Parere n. 981 del 12 febbraio 2024

Progetto:	<p><i>Verifica di ottemperanza ai sensi dell'art. 28 del D. Lgs. 152/2006 e ss.mm.ii .</i></p> <p><i>Progetto "Disattivazione dell'impianto Ispra1 – Fase 1"</i> <i>Prescrizione n. 5 del Decreto di compatibilità ambientale n. 295 del 19/06/2023.</i></p> <p>ID_VIP_10857</p>
Proponente:	SOGIN

Figura 1. Ubicazione dei punti di misura e indicazione della classificazione acustica del territorio dell'area del centro JRC

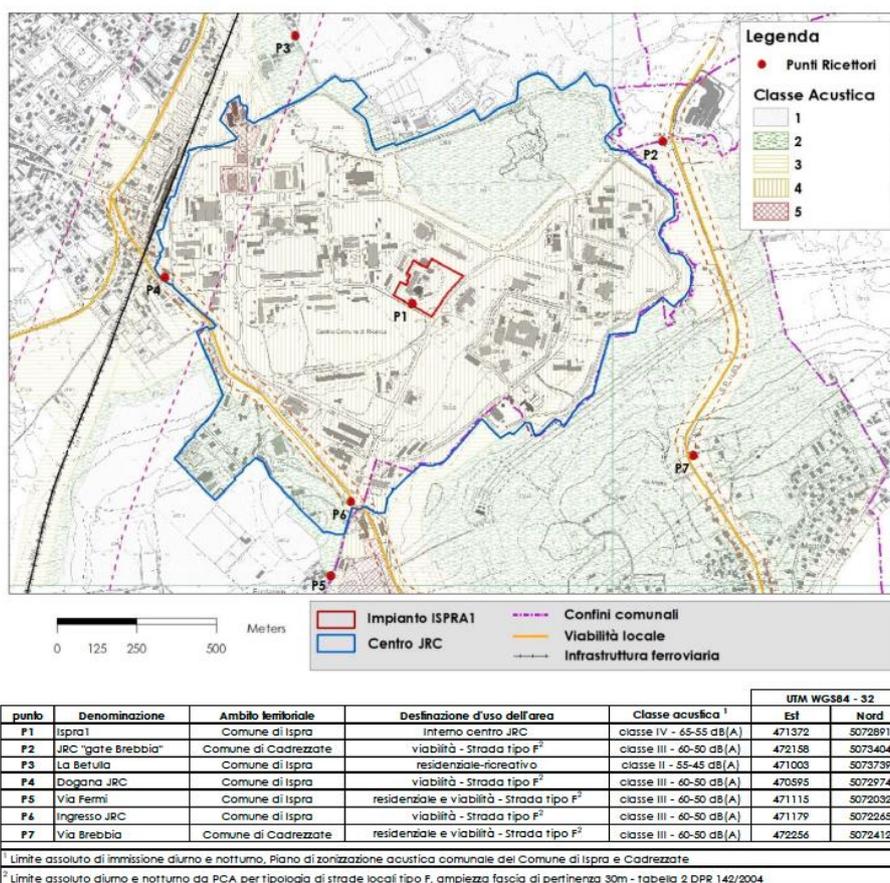
- In particolare, sono stati identificati 1 punto interno all'impianto di ISPRA e 6 punti esterni, opportunamente disposti intorno all'area del JRC (Figura 1). Sulla base della loro ubicazione, ad ognuno dei punti di misura è stata assegnata la classe acustica derivata dalla pianificazione acustica, relativamente all'ambito territoriale del Comune di Ispra e Cadrezzate.

- Il PMA per la componente Rumore è stato integrato considerando la posizione del P4 che si trova in prossimità di una schiera di edifici residenziali e, pertanto, anche per esso, come per gli altri punti P3, P5 e P7, è stato verificato il criterio differenziale in corso d'opera. Inoltre, al fine di poter valutare l'impatto acustico del traffico indotto dai mezzi di cantiere presso il punto P7, è stato previsto all'interno del PMA un monitoraggio in continuo settimanale al fine di verificare il rispetto dei valori limite previsti per la fascia di pertinenza di cui al D.P.R. 142/2004. La verifica del criterio differenziale, è stata effettuata escludendo il contributo acustico dovuto al traffico stradale (vedi art. 6, comma 1 del D.P.R. 142/2004).

Figura 2. Ubicazione punti di misura per la verifica delle emissioni sonore.

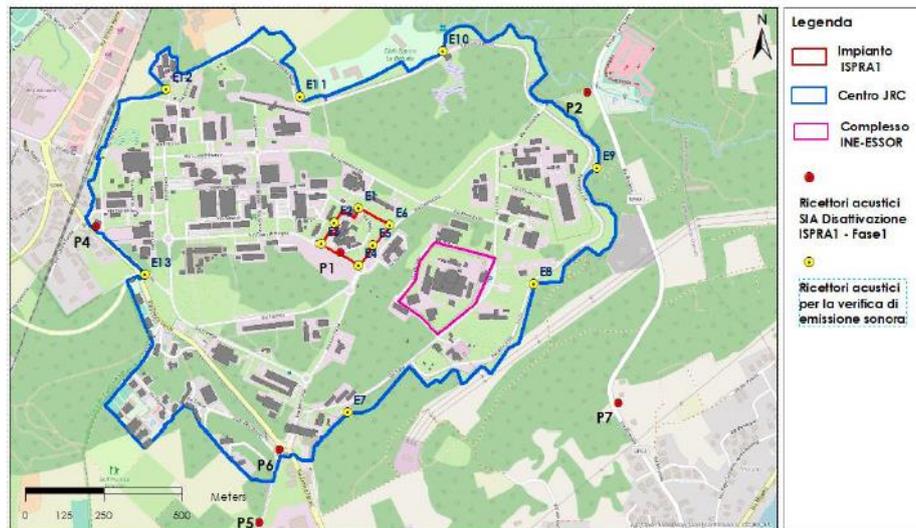
- È stato effettuato un confronto dello scenario di CANTIERE per la verifica dei valori limite di emissione nel periodo diurno. Ai fini della verifica dei limiti di emissione sonora, rispetto ai ricettori esterni, la sorgente emissiva è identificata con il Centro di Ricerca CCR Ispra perché esso stesso costituisce nel suo insieme un'area non residenziale, non agricola, non produttiva e che pertanto non si configura come un ricettore rispetto alle perturbazioni prodotte dal Proponente. Tuttavia, ai fini della verifica dei valori limite di emissione vengono individuati alcuni punti, denominati con lettera "E" e numerati progressivamente, che sono ubicati lungo il perimetro dell'impianto Sogin Ispra1 e lungo il perimetro del centro CCR Ispra come riportato in Figura 2:

- Con riferimento allo scenario di CANTIERE, è stata ripetuta la simulazione di calcolo inserendo i punti di controllo "E" per la verifica delle emissioni sonore. Relativamente alla verifica delle emissioni sonore durante la configurazione di cantiere (scenario critico ISPRA1) è possibile affermare che le emissioni, calcolate sul perimetro di impianto, risultano in alcuni punti difformi dai limiti della classe acustica definita dal piano di zona. Al fine di evitare superamenti delle emissioni acustiche, come accade nel punto P1 interno all'impianto di Ispra1 ed ai punti E1-E6 ubicati sul perimetro, e per contenere le emissioni acustiche nelle differenti zone di intervento (come ad esempio l'area deferrizzazione), oltre al fatto che potrà essere richiesta deroga presso il Comune per attività rumorose temporanee, saranno adottati specifici pannelli fonoassorbenti da cantiere che consentono di contenere le emissioni acustiche nelle condizioni di maggiore emissione. Si è quindi proceduto ad una nuova simulazione di calcolo considerando l'area di cantiere circondata da pannelli di altezza pari a 2.5m e un coefficiente di assorbimento pari a $\alpha_w = 0.6$ dB. Nella simulazione di calcolo, i pannelli sono stati posizionati intorno all'area di deferrizzazione e intorno all'area di cantiere che insiste sulle platee 21B e 21G. Le simulazioni rilevano l'effetto positivo delle barriere, almeno in linea teorica, confermando l'attenuazione delle emissioni acustiche; tuttavia, l'attività di monitoraggio in corso d'opera consentirà di verificarne la reale efficacia.
